Evaluasi Jalur Sepeda Terproteksi

Evaluasi Desain
**Jalur Sepeda
Sudirman-Thamrin**

ITDP Indonesia
September 2021

Review dan Input
**Jalur Sepeda Kawasan
Semanggi**

Evaluasi Pemasangan Bollard

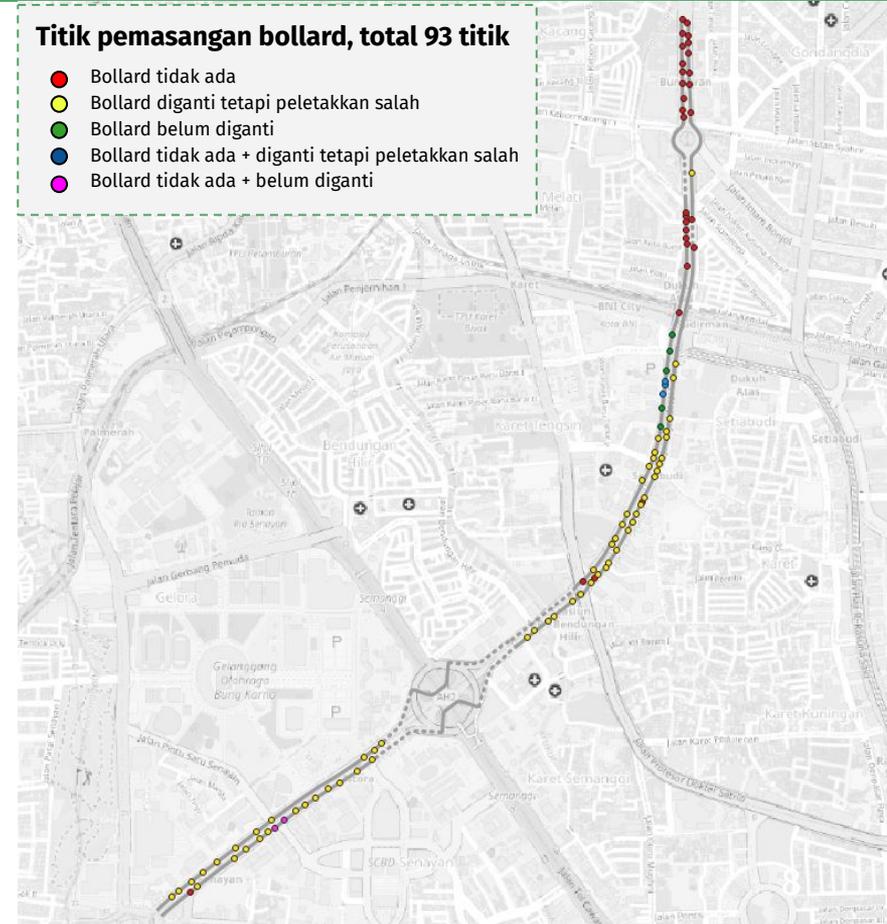
- Mayoritas bollard sudah diganti (59,1%) tetapi peletakkannya masih belum sesuai gambar yang telah disepakati.
- Peletakkan bollard yang salah berkaitan dengan jumlah *planter box* yang kurang sehingga posisi bollard mundur dari yang seharusnya.
- Beberapa inrit/persimpangan **tidak terdapat bollard** (30,1%) terutama yang diapit oleh segmen jalur sepeda dengan proteksi *buffer*.
- Terdapat kemungkinan inrit/*driveway* tanpa bollard sedang **menunggu penggantian bollard** saat survei dilaksanakan.

Evaluasi Rambu Khusus Jalur Sepeda Bundaran HI

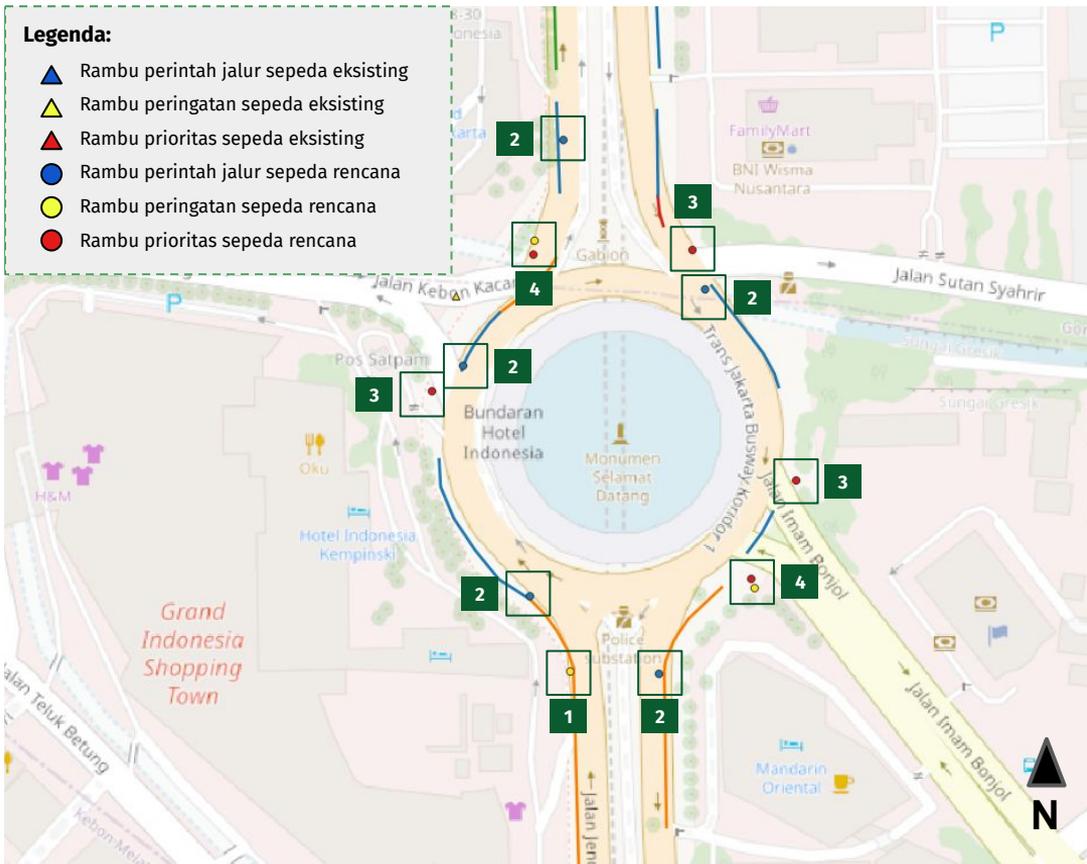
No	Eksisting	Rencana	Keterangan
1	Tidak ada	Peringatan	Dipasang setiap interval 100 m di sepanjang jalur berbagi
2	Tidak ada	Perintah	Pada awal jalur sepeda terproteksi
3	Tidak ada	Prioritas	Masuk <i>driveway</i>
4	Tidak ada	Peringatan dan Prioritas	Keluar <i>driveway</i> , pada lengan simpang dibutuhkan proteksi ekstra

- Rambu peringatan pada **nomor 4** diperlukan karena kendaraan mendekati titik konflik dengan pesepeda ketika keluar dari lengan simpang.

Evaluasi Rambu Khusus Jalur Sepeda Blora - Dukuh Atas

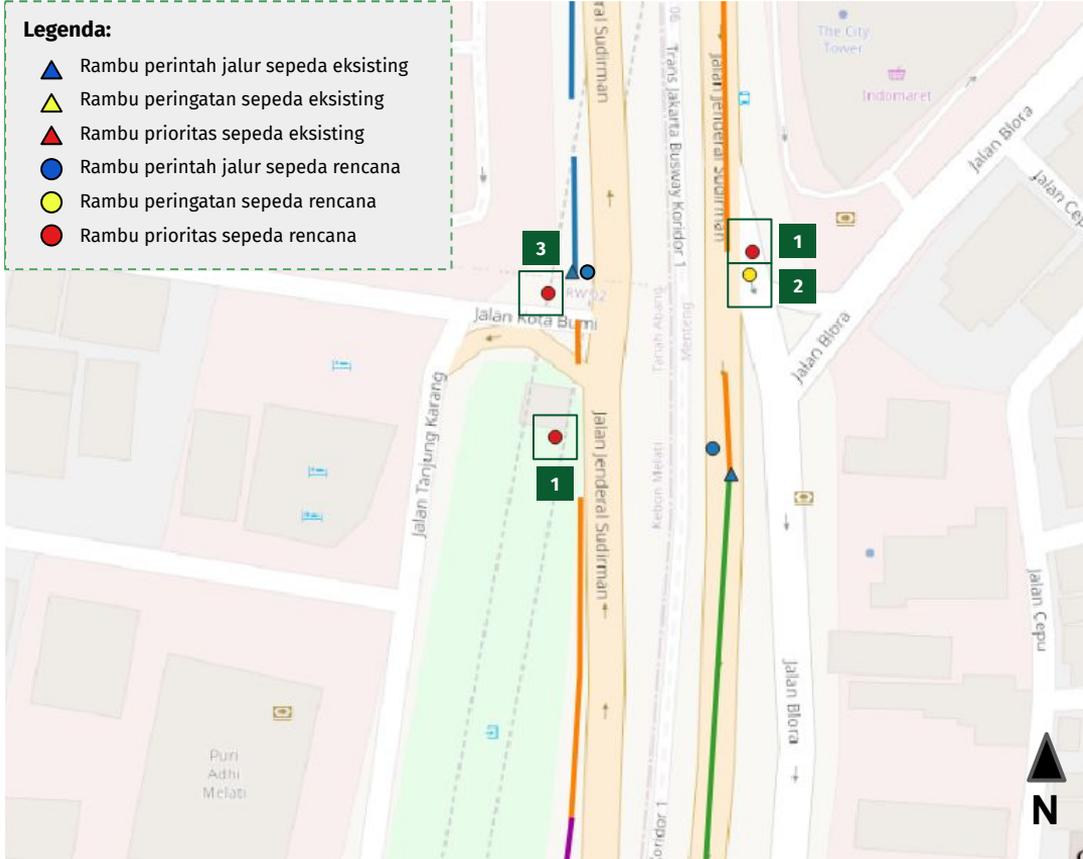
No	Eksisting	Rencana	Keterangan
1	Tidak ada	Prioritas	Masuk <i>driveway</i>
2	Tidak ada	Peringatan	Masuk <i>driveway</i> pada jalur sepeda berbagi
3	Tidak ada	Prioritas	Keluar <i>driveway</i>

- Rambu peringatan **nomor 2** diperlukan sebagai proteksi ekstra pada jalur sepeda berbagi terhadap kendaraan bermotor yang akan memasuki *driveway*

Evaluasi Rambu Khusus Jalur Sepeda Taman Budaya

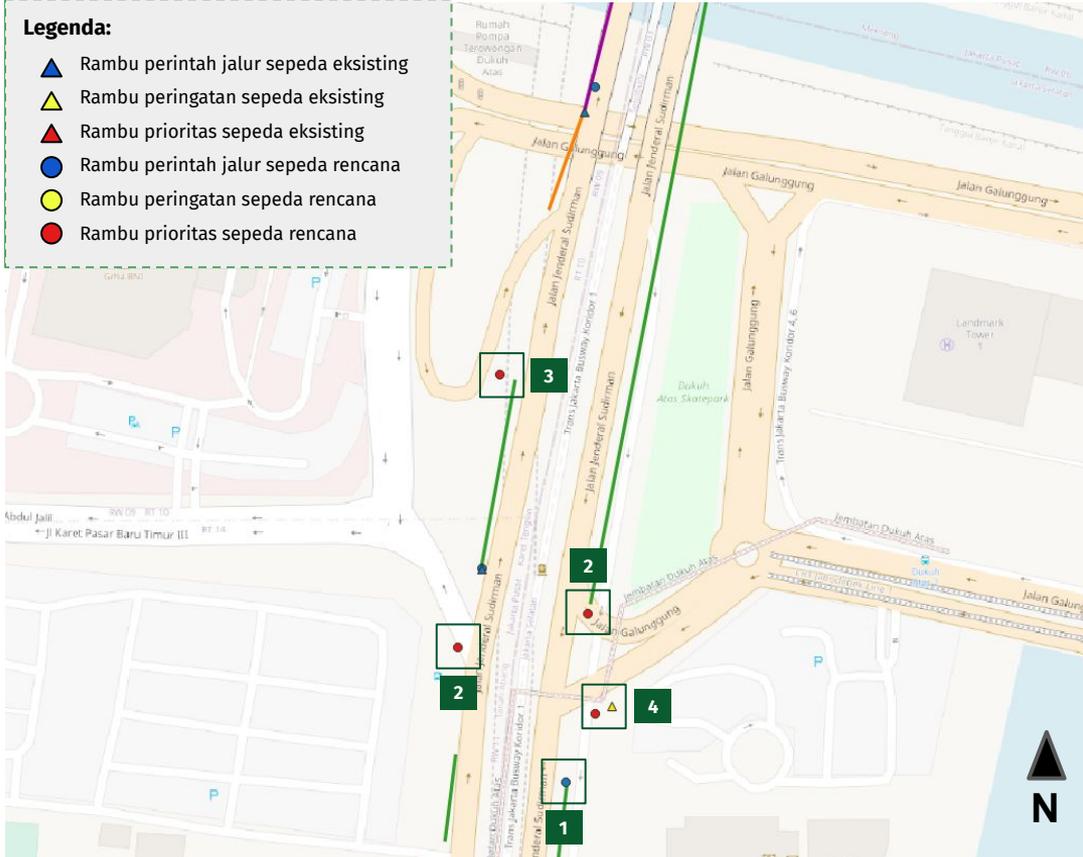
No	Eksisting	Rencana	Keterangan
1	Tidak ada	Perintah	Pada awal jalur sepeda terproteksi setelah <i>driveway</i>
2	Tidak ada	Prioritas	Masuk <i>driveway</i>
3	Tidak ada	Prioritas	Keluar <i>driveway</i>
4	Peringatan	Prioritas	Penggantian

- Titik nomor 4 cukup menggunakan rambu prioritas karena pergerakan pada *driveway* tidak sekompleks simpang

Evaluasi Rambu Khusus Jalur Sepeda Bumi Putra - Astra

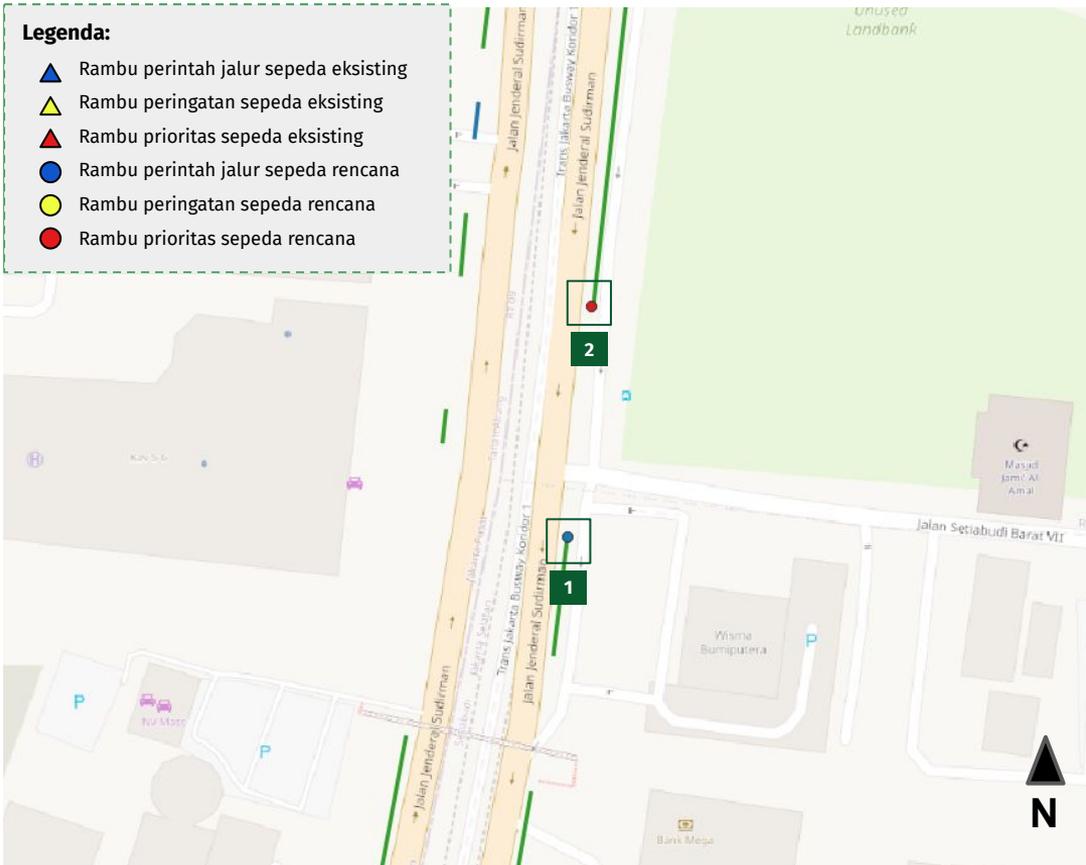
No	Eksisting	Rencana	Keterangan
1	Tidak ada	Perintah	Pada awal jalur sepeda terproteksi setelah <i>driveway</i>
2	Tidak ada	Prioritas	Masuk <i>driveway</i>

- Rambu prioritas menghadap arah datangnya kendaraan

Evaluasi Rambu Khusus Jalur Sepeda Mid - Chaze Plaza

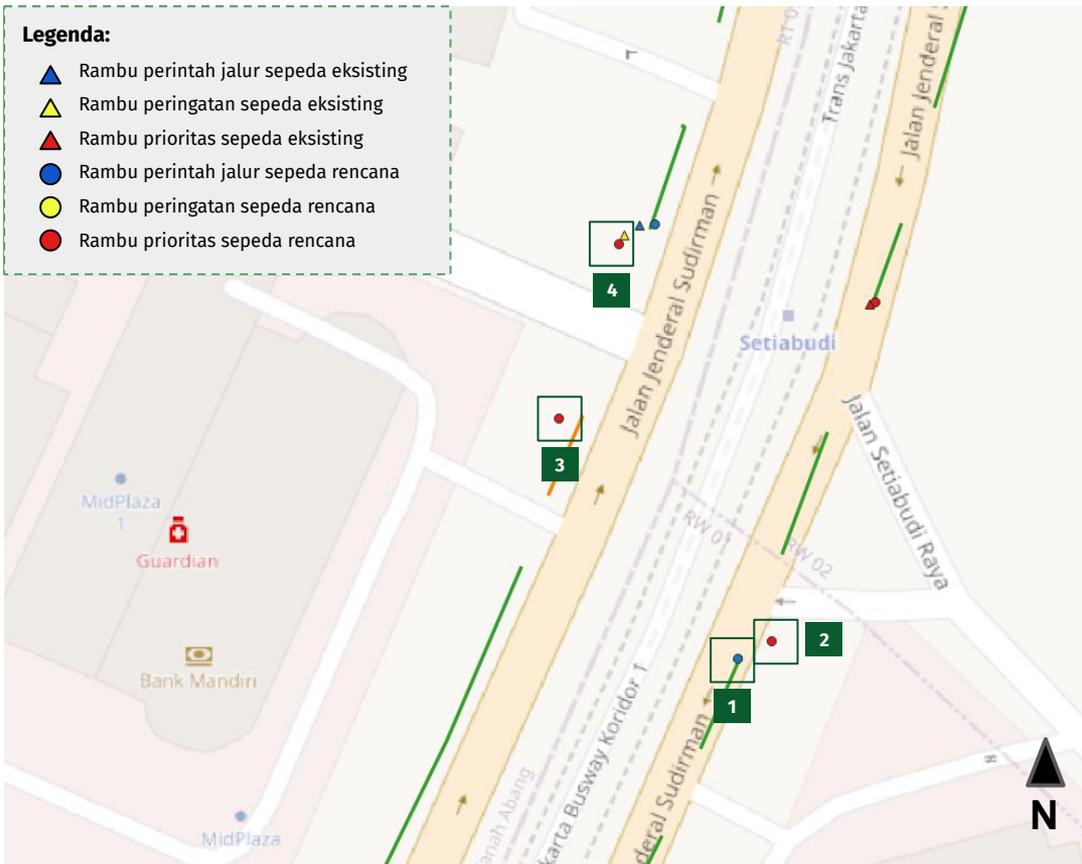
No	Eksisting	Rencana	Keterangan
1	Tidak ada	Perintah	Pada awal jalur sepeda terproteksi setelah <i>driveway</i>
2	Tidak ada	Prioritas	Keluar <i>driveway</i>
3	Tidak ada	Prioritas	Masuk <i>driveway</i>
4	Peringatan	Prioritas	Penggantian

- Titik **nomor 4** cukup menggunakan rambu prioritas karena pergerakan pada *driveway* tidak sekompleks simpang

Evaluasi Rambu Khusus Jalur Sepeda Hotel Grand Sahid

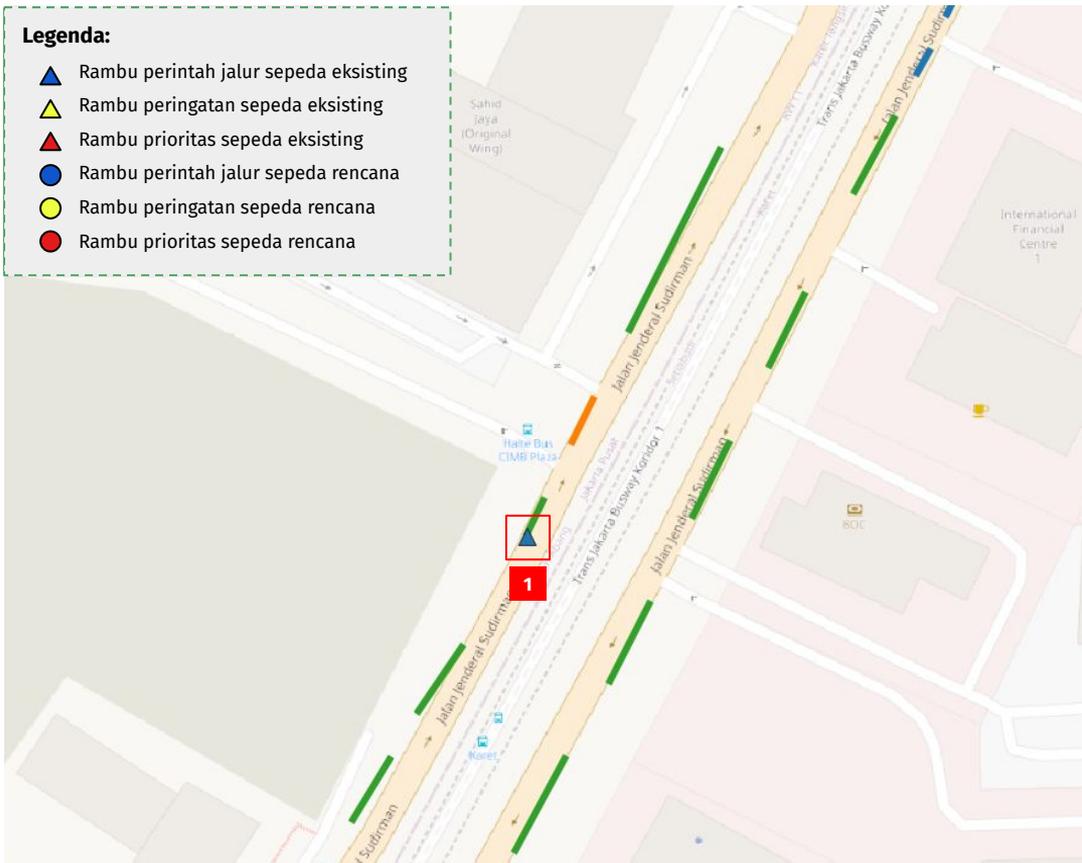
No	Eksisting	Rencana	Keterangan
1	Perintah jalur sepeda	Tidak ada	Tidak diperlukan / dicabut

- Rambu perintah menggunakan jalur sepeda tidak diperlukan pada titik **nomor 1** karena *driveway* bukan akses untuk umum

Evaluasi Rambu Khusus Jalur Sepeda Bendungan Hilir

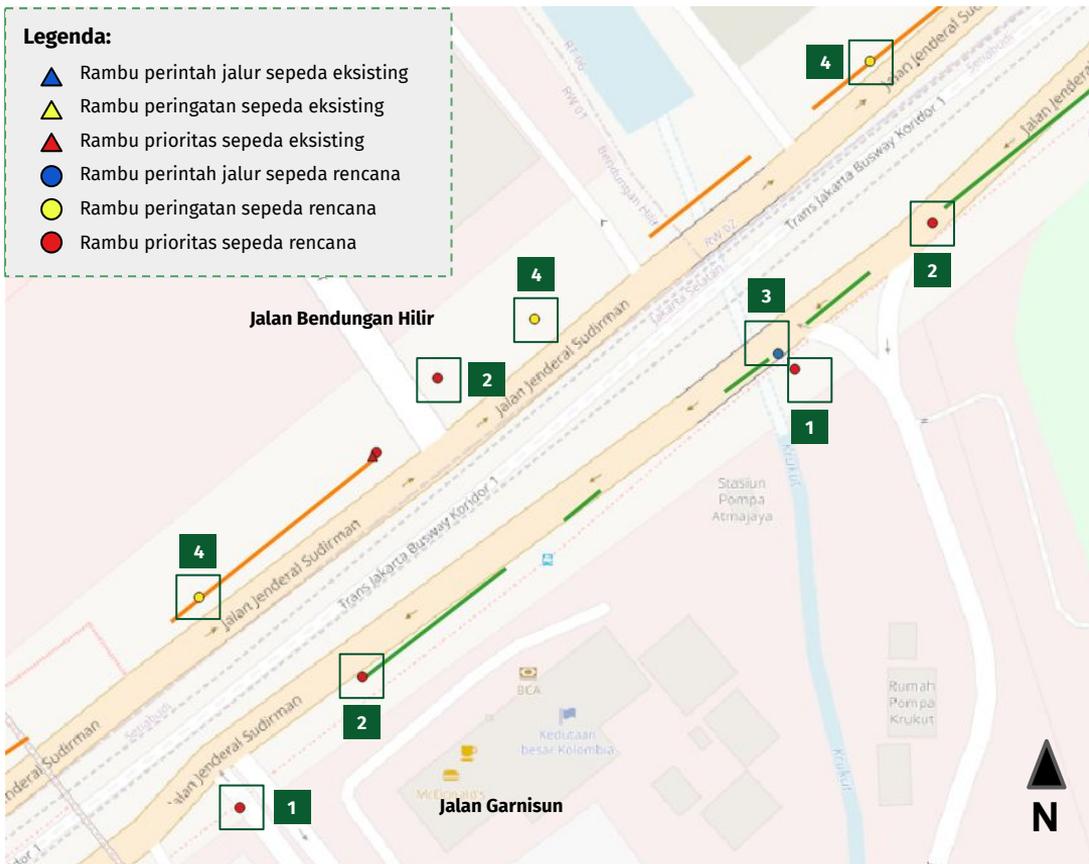
No	Eksisting	Rencana	Keterangan
1	Tidak ada	Prioritas	Keluar <i>driveway</i>
2	Tidak ada	Prioritas	Masuk <i>driveway</i> , diletakkan di akhir jalur sepeda terproteksi
3	Tidak ada	Perintah	Pada awal jalur sepeda terproteksi setelah <i>driveway</i>
4	Tidak ada	Peringatan	Dipasang setiap interval 100 m di sepanjang jalur berbagi

- Rambu prioritas menghadap arah datangnya kendaraan bermotor

Evaluasi Rambu Khusus Jalur Sepeda Semanggi (Plaza Semanggi - Polda)

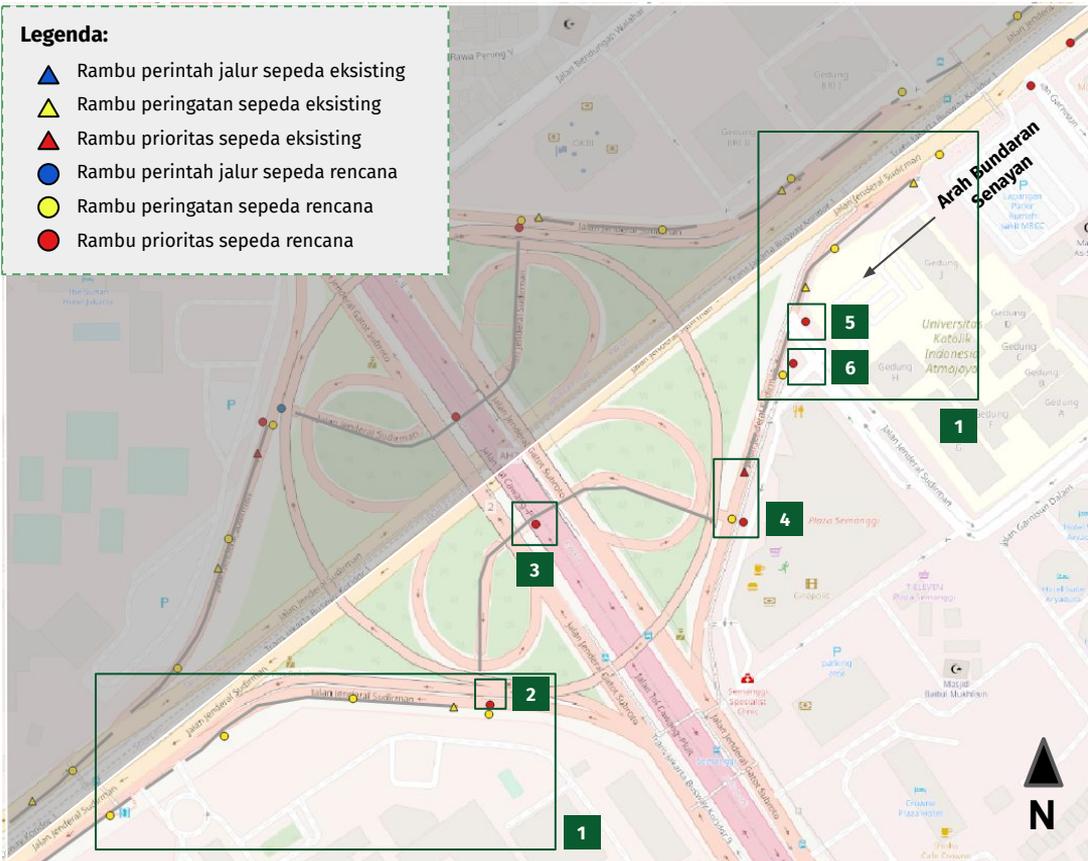
No	Eksisting	Rencana	Keterangan
1	Peringatan	Peringatan	Dipasang setiap interval 100 m
2	Prioritas	Prioritas dan Peringatan	Sebelum keluar terowongan
3	Tidak ada	Prioritas	Prioritas pejalan kaki pada <i>crossing</i>
4	Prioritas	Prioritas dan Peringatan	Rambu peringatan karena memasuki titik konflik dengan sepeda
5	Tidak ada	Prioritas	Masuk <i>driveway</i>
6	Tidak ada	Prioritas	Keluar <i>driveway</i>

Evaluasi Rambu Khusus Jalur Sepeda Semanggi (Hotel Sultan - BRI)

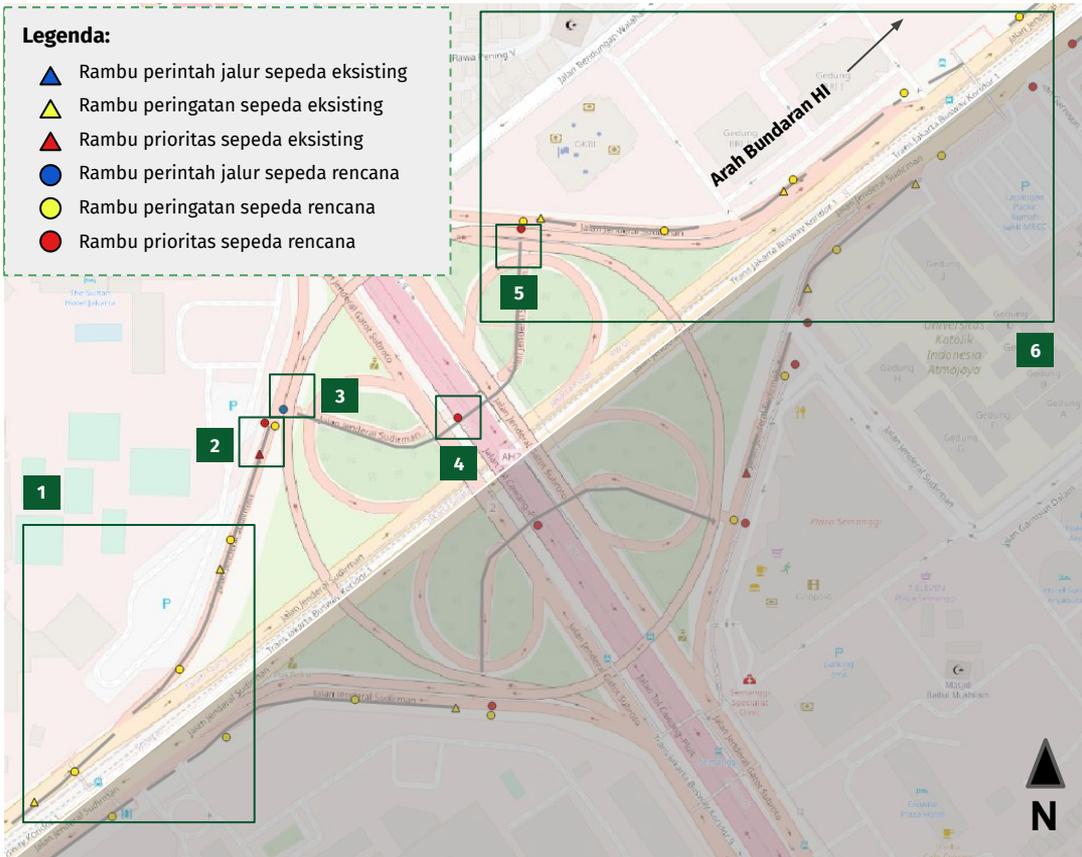
No	Eksisting	Rencana	Keterangan
1	Peringatan (2 unit)	Peringatan (3 unit)	Dipasang setiap interval 100 m
2	Prioritas	Prioritas dan Peringatan	Rambu peringatan karena memasuki titik konflik dengan sepeda
3	Tidak ada	Perintah jalur sepeda	Pada awal jalur sepeda konvensional
4	Tidak ada	Prioritas	Prioritas pejalan kaki pada <i>crossing</i>
5	Tidak ada	Prioritas	Sebelum keluar terowongan
6	Peringatan (2 unit)	Peringatan (4 unit)	Dipasang setiap interval 100 m

Evaluasi Rambu Khusus Jalur Sepeda SCBD

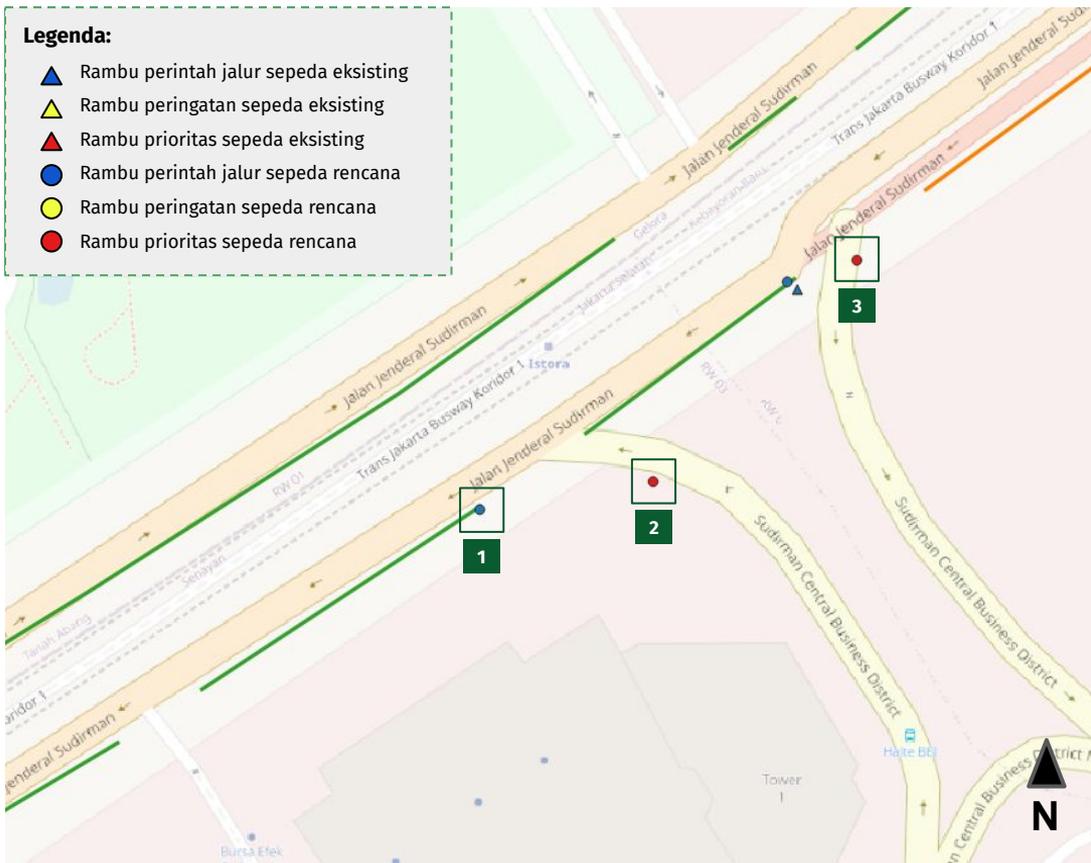
No	Eksisting	Rencana	Keterangan
1	Tidak ada	Perintah	Awal jalur terproteksi
2	Tidak ada	Prioritas	Keluar <i>driveway</i>
3	Tidak ada	Prioritas	Masuk <i>driveway</i>

- Rambu perintah jalur sepeda pada **nomor 1** diletakkan pada awal jalur sepeda terproteksi setelah *driveway*
- Rambu prioritas jalur sepeda pada **nomor 2** diletakkan pada ujung *driveway* menghadap arah datang mobil dari *driveway* menuju Jalan Sudirman
- Rambu prioritas jalur sepeda pada **nomor 3** diletakkan pada ujung jalur sepeda terproteksi untuk mobil yang akan berbelok menuju *driveway*
